改善箇所説明図

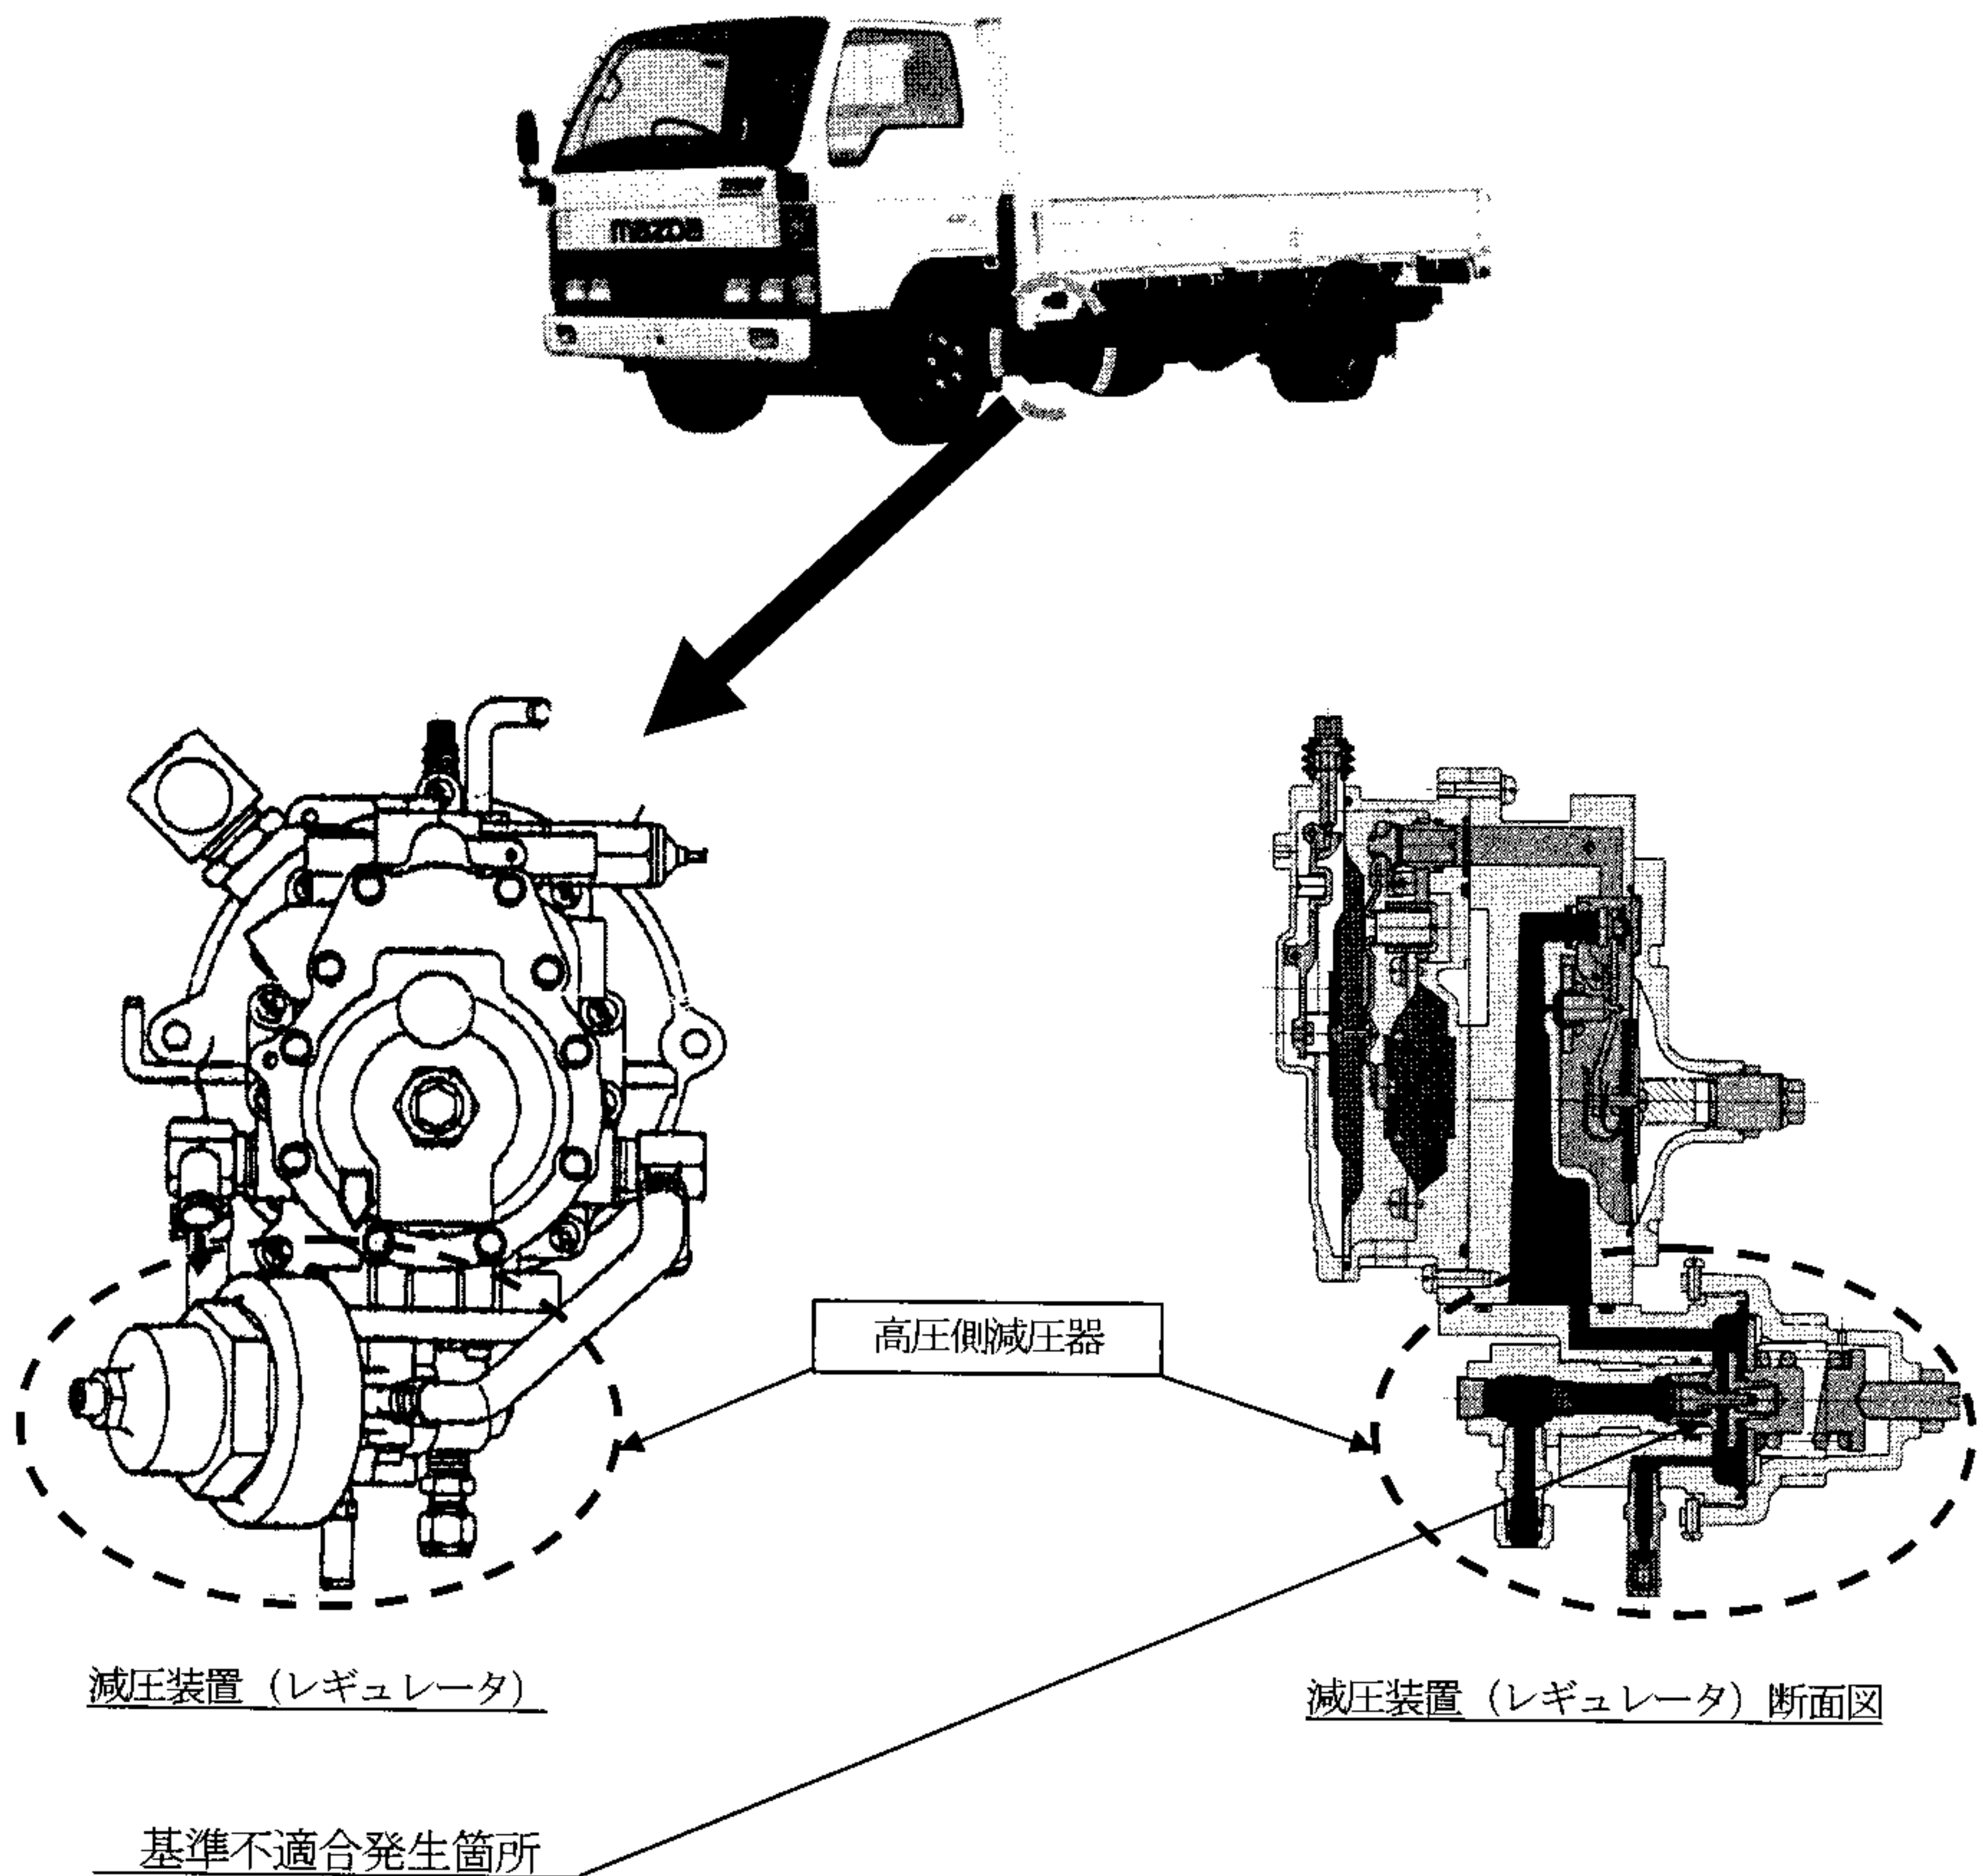
圧縮天然ガス車の燃料減圧装置（レギュレータ）において、高圧側減圧器内部のバルブシート部の寸法およびオーリングの硬度が不適切なため、当該オーリングが変形又は破損することがある。そのため、燃料ガスが高圧のまま低压側減圧器に流出し、安全弁から外部に漏れるおそれがある。

全車両、高圧側減圧器を対策品に交換する。

注：□は、交換部品を示す。

識別：作業完了後、下記位置に黄色ペイントを塗布する。

タイタン：助手席ドアリヤピラー部ストライカ下部。

デミオ：高圧側減圧器上面。
